# 前回（第1回）有識者会議の 指摘事項の説明

# 前回(第1回)有識者会議の指摘事項

## 【治水計画に関する主なご意見・ご質問】

## 【正常流量に関する主なご意見・ご質問】

神通川の浸水想定区域図

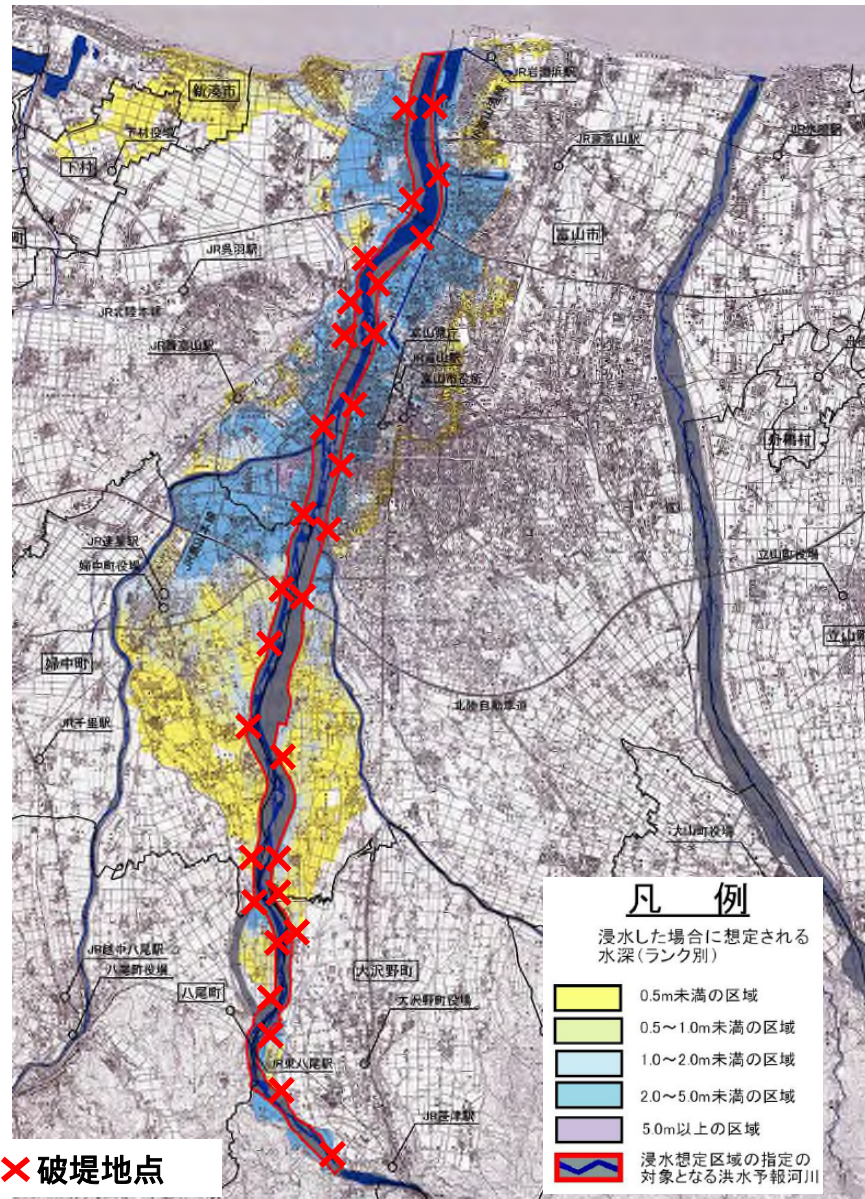
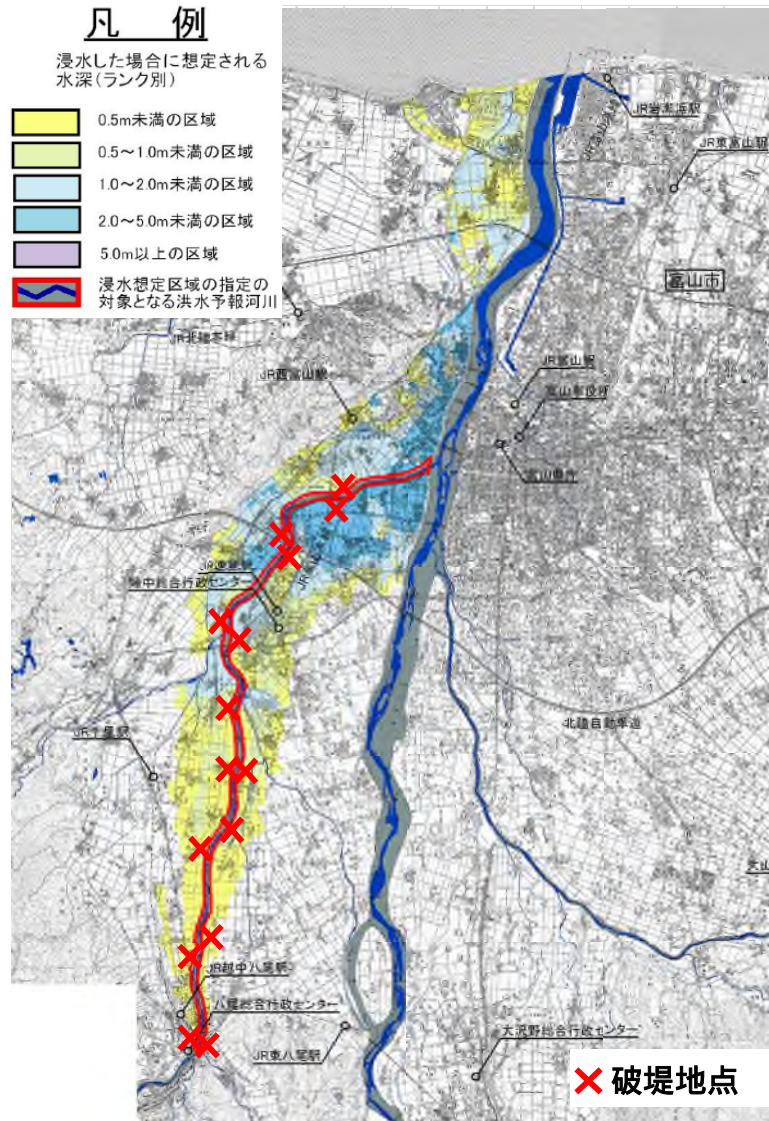
主なご意見・ご質問
	平成16年10月洪水の被害額について
	浸水想定区域図作成の考え方について
	流量配分図の数値の整合について
	平成16年10月洪水の水位と潮位の関係について

- 目的: 起こりうる最大浸水範囲を広く住民に知らせることを目的とする。
- 想定エリア: 神通川(河口~24.2k区間)  
井田川(下流端~14.7k区間)  
熊野川(下流端~5.7k区間)
- 想定洪水: 神通川の洪水防御に関する計画の基本となる、概ね150年に1回程度起こる大雨(2日間で264mm)が降った場合を想定。
- 図化方法: 堤防の決壊が想定される地点でシミュレーションを実施。複数のシミュレーション結果を全て重ね合わせ、最大の水深、最大の範囲を表示。

### ②新保大橋下流

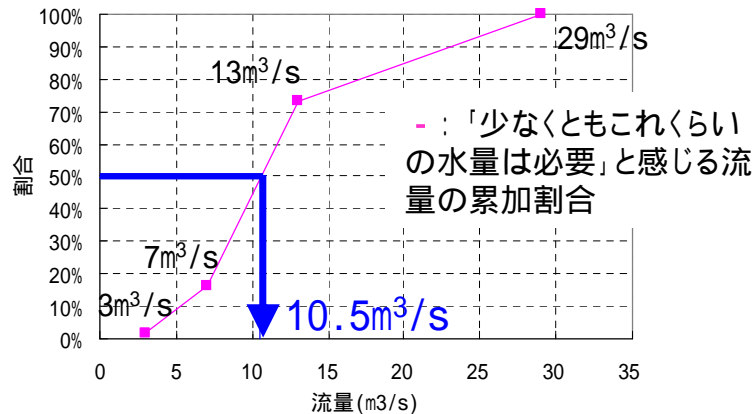
主なご意見・ご質問
	全川に渡る正常流量の考え方について
	景観からの必要流量について、資料に示されるフォトモンタージュと9.5m <sup>3</sup> /sの関係如何。

- 景観からの必要流量は、神通川3地点でアンケート調査を実施(H19.10実施)。約130名の方から回答を頂いた。
- フォトモンタージュは、低水流量を最大値として、概ね半分程度ずつ流量を少なくした4パターンを作成。
- 「少なくともこれくらいの水量は必要だ」と感じる流量を回答頂いた。

A 29m <sup>3</sup> /s	
B 13m <sup>3</sup> /s	
C 7m <sup>3</sup> /s	
D 3m <sup>3</sup> /s
